Onderwerp: RE: Geweigerd: Bespreken toegankelijkheid maken bushaltes Moordrecht

AFDELING IBOR
			100 NIEUWERKERK AAN DEN IJSSEL Tel: 0180 - 330300 Fax: 0180 - 330329 www.zuidplas.nl Raadhuisplein 1 NIEUWERKERK AAN DEN IJSSEL	
Project Project verbeteren toegankelijkheid bushaltes Omschrijving Bushalte Stolk- Westeinde te Moordrecht				Formaat A3 Schaal 1:100 Status
Getekend 	Datum 20-5-2022 Datum	T.B.V. BESTEMMINGSPANNEN Voorontwerp: Ontwerp: Vaststelling:	Nummer	Wijziging

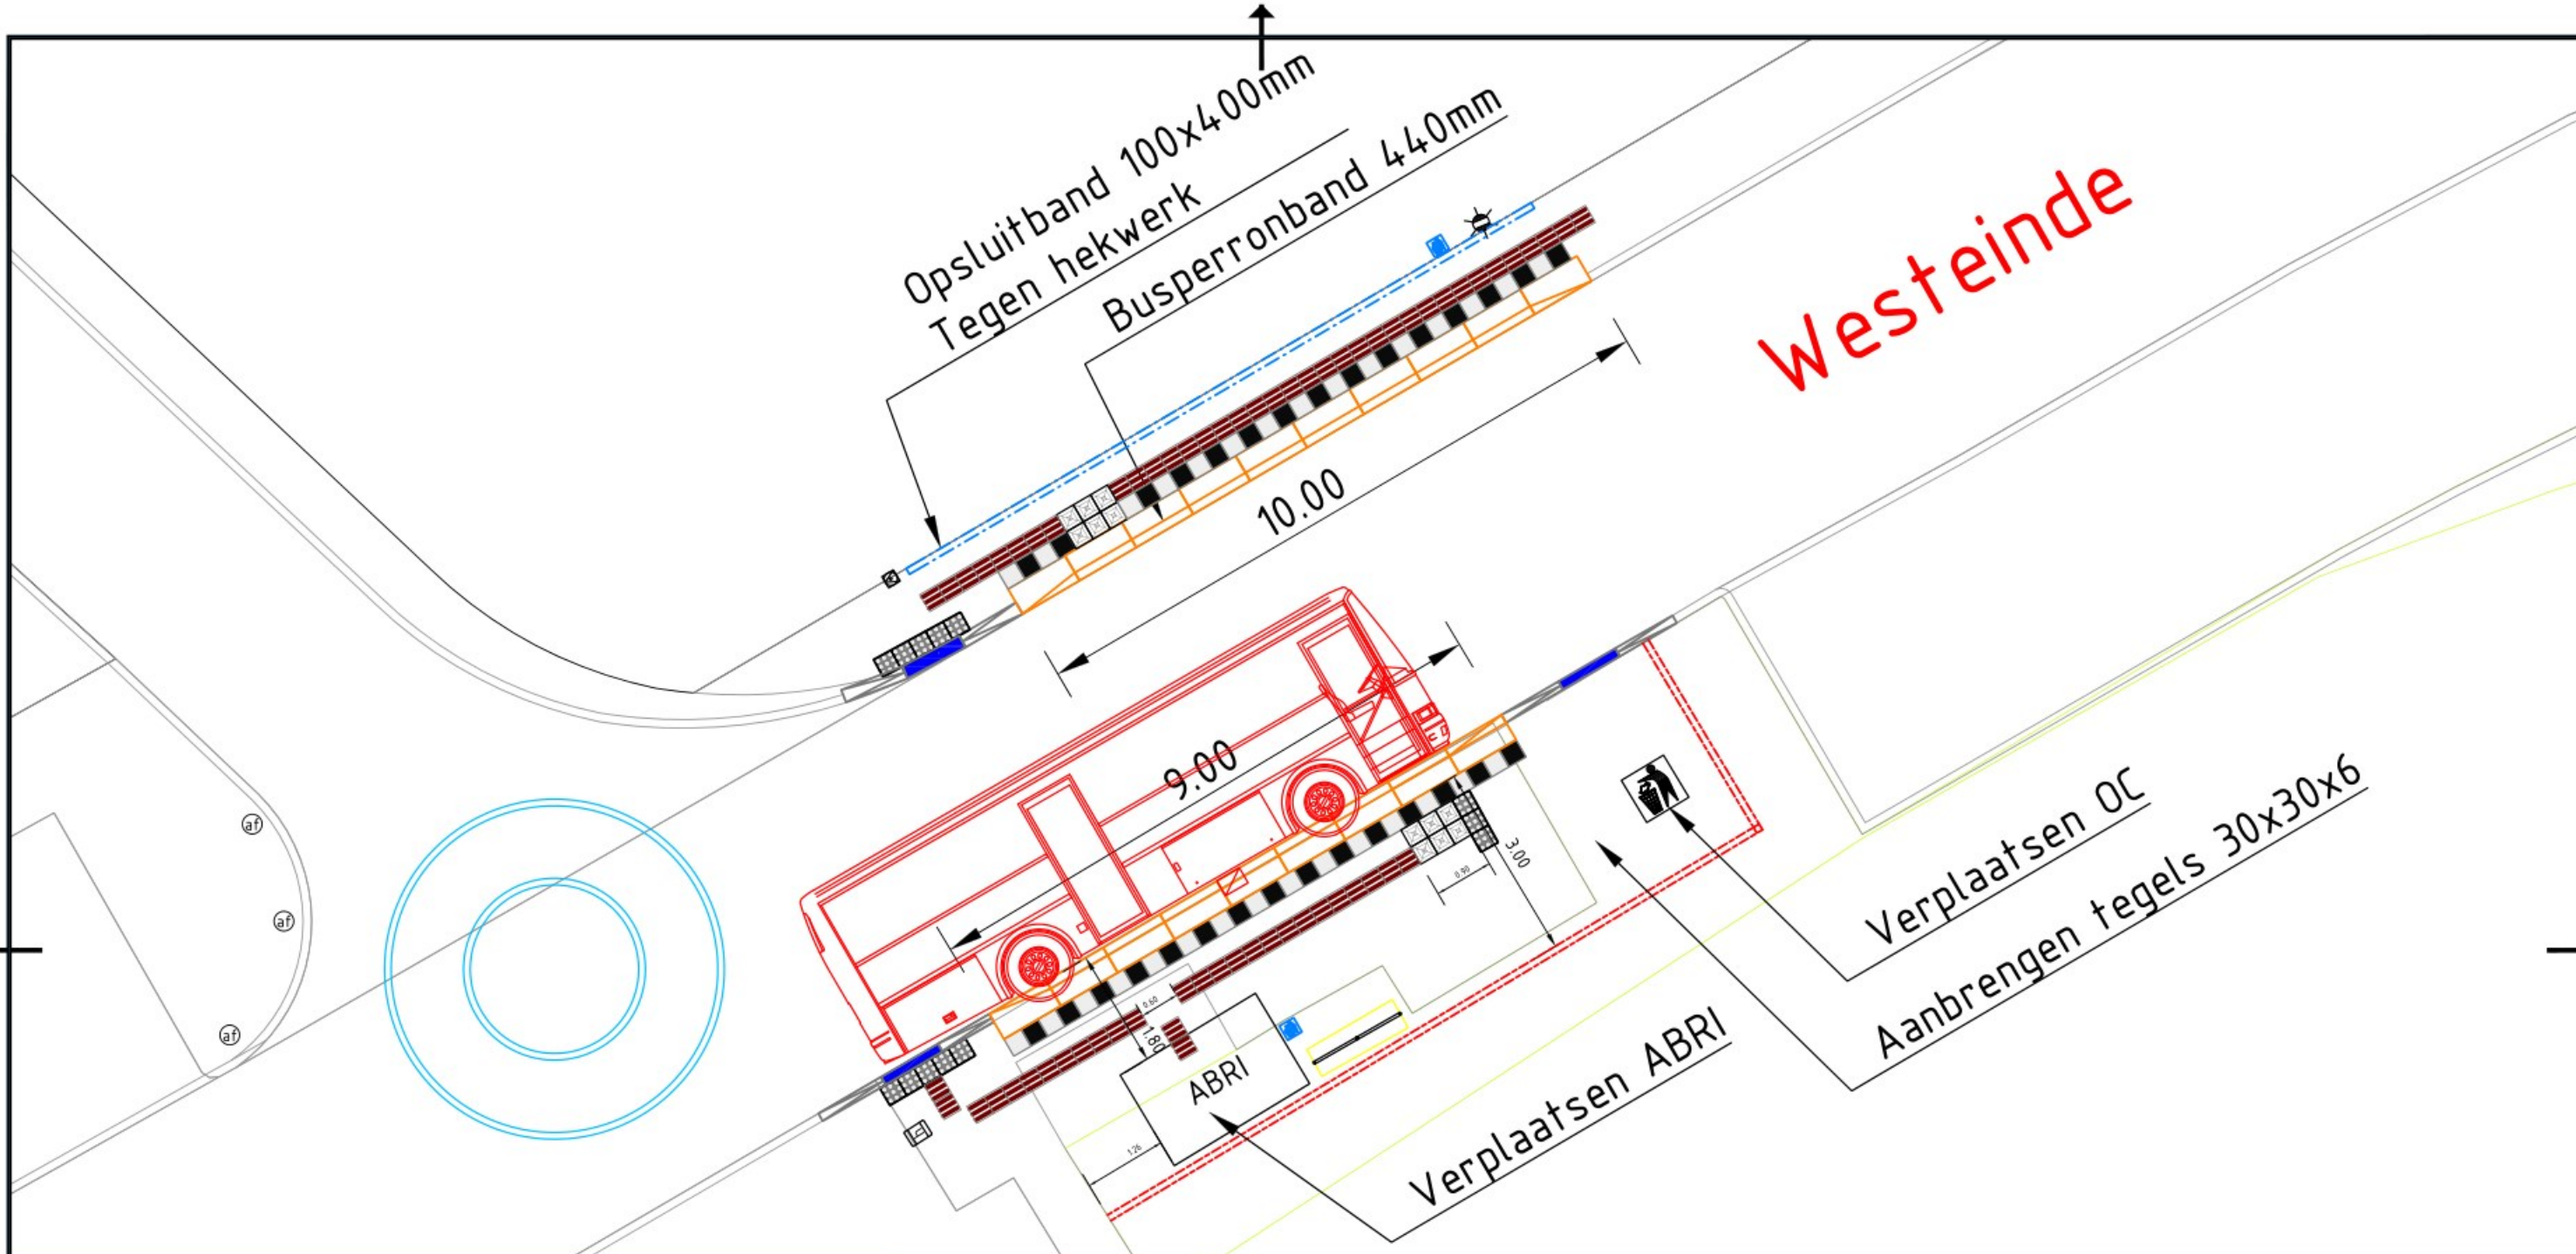
Wat me opvalt is de bushalte waarbij twee verlaagde stoepbanden worden aangebracht.

Degene aan de voorzijde leidt bij oversteken niet naar een verlaagde stoepband aan de overzijde.

Hierdoor ontstaat gevaarstelling voor mensen met een visuele beperking die daar naar nu naar toe worden geleid met de geleide-lijnen.

De tekening heb aangepast (zie bijlage).

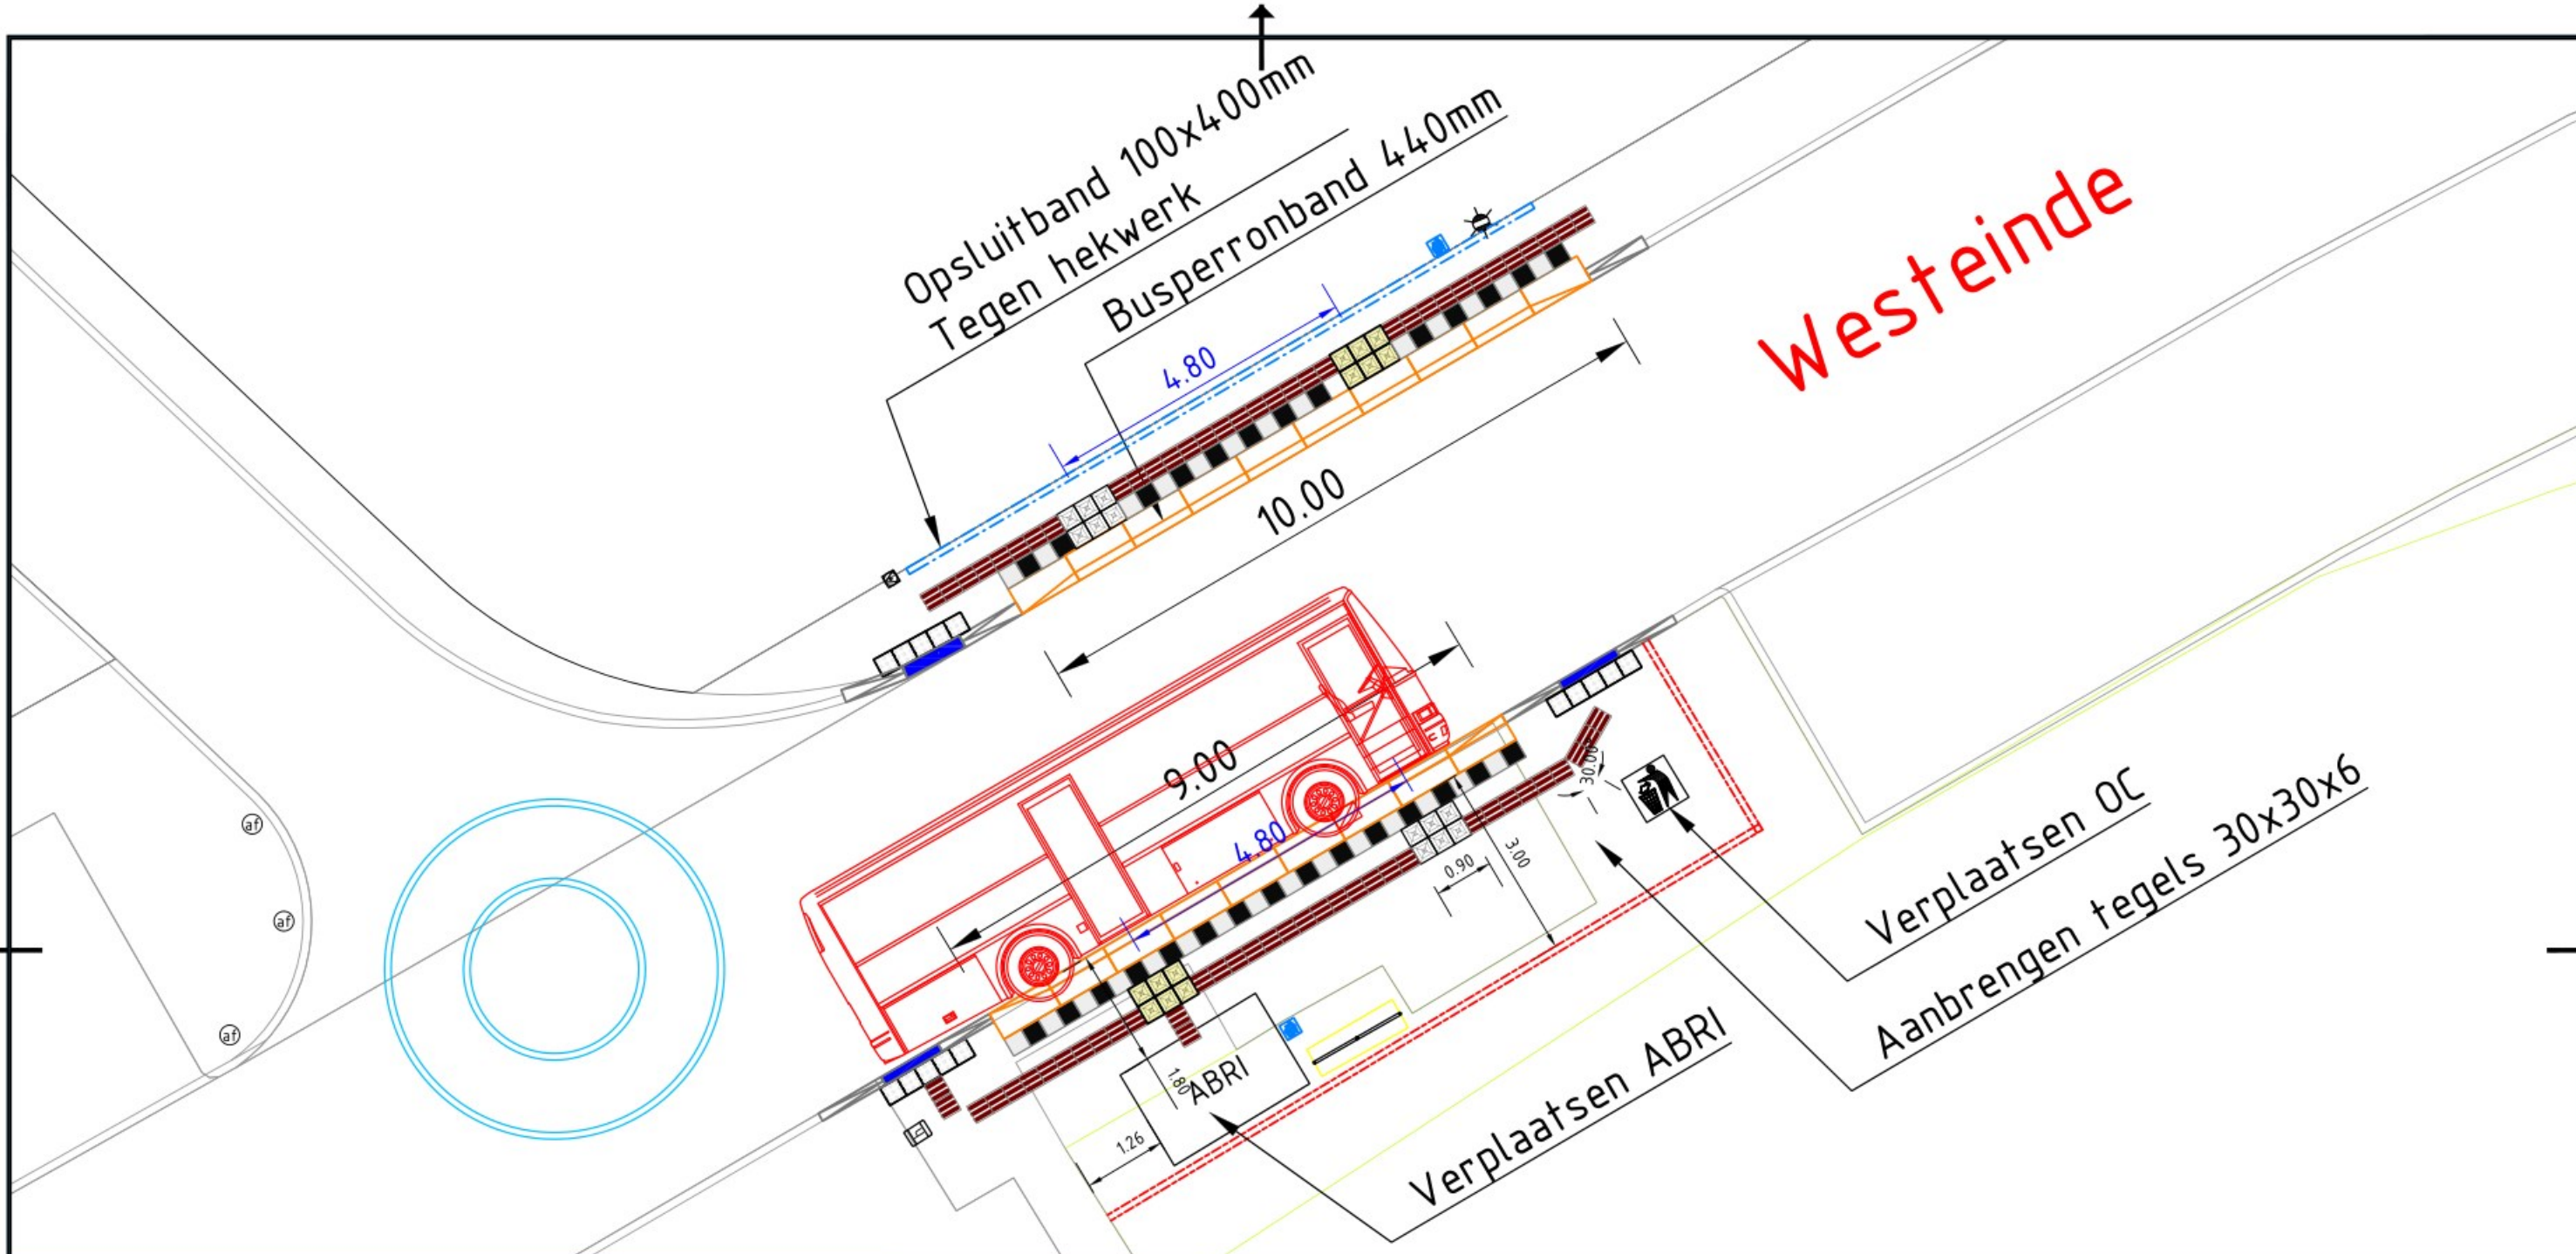
Aan de voorzijde van de halte is een tweede oversteekmogelijkheid die dus nergens op uitkomt.

Is het niet raadzaam c.q. mogelijk om de hele halte op te schuiven die kant op.

Dan wordt de oversteek aan de achterzijde uit de bocht en recht tegenover de andere gesitueerd.

Lijkt mij veiliger.

Uitgangspunt is dat nu aan alle richtlijnen voldaan wordt, maar logischerwijs zijn er altijd locaties waar dit net niet mogelijk is als gevolg van plaatselijke omstandigheden.
